Szpital Wojewódzki im. dr. Ludwika Rydygiera w Suwałkach

Pismo: SZW.DZI.262. 243/28/PN/MN/2016

**Wszyscy uczestnicy postępowania
NS: 28/PN/MN/2016**

Dotyczy: przetargu nieograniczonego pn dostawa sprzętu jednorazowego użytku dla Szpitala Wojewódzkiego im. dr. Ludwika Rydygiera w Suwałkach

Pytanie 5 Pakiet 78

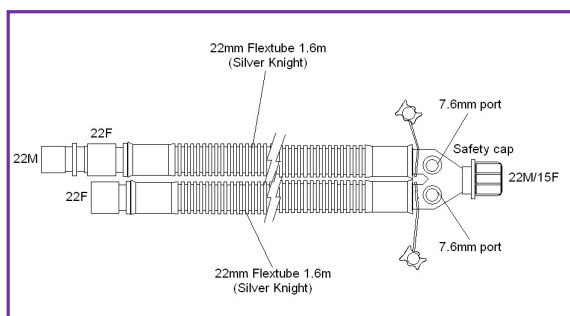
Prosimy o dopuszczenie obwodów oddechowych do respiratorów, materiał PE (polietylen), 2 rury z zabezpieczeniem antybakteryjnym opartym na działaniu cząstek srebra na aktywność enzymatyczną bakterii o dł. 160 cm, średnicy 22 mm, złącze z dwoma portami luer – lock, trójnik Y, ożebrowany na powierzchni wewnętrznej i zewnętrznej kapturek zabezpieczający w rozmiarze 22F z trzema skrzydełkami, oraz zawieszka umożliwiającą fiksację w systemie bezpiecznego odwieszania rur Układ mikrobiologicznie czysty, jednorazowego użytku. czas stosowania 7dni; przydatność do użycia min. 5 lat od daty produkcji.

Układy oddechowe posiadają badania potwierdzające działania powłoki układu jako katalizatora dezaktywującego bakterie patogeniczne i przeciwdziałanie ich rozmnażaniu się. Protokół skuteczności działania wobec

Odpowiedź: zgodnie z SIWZ.
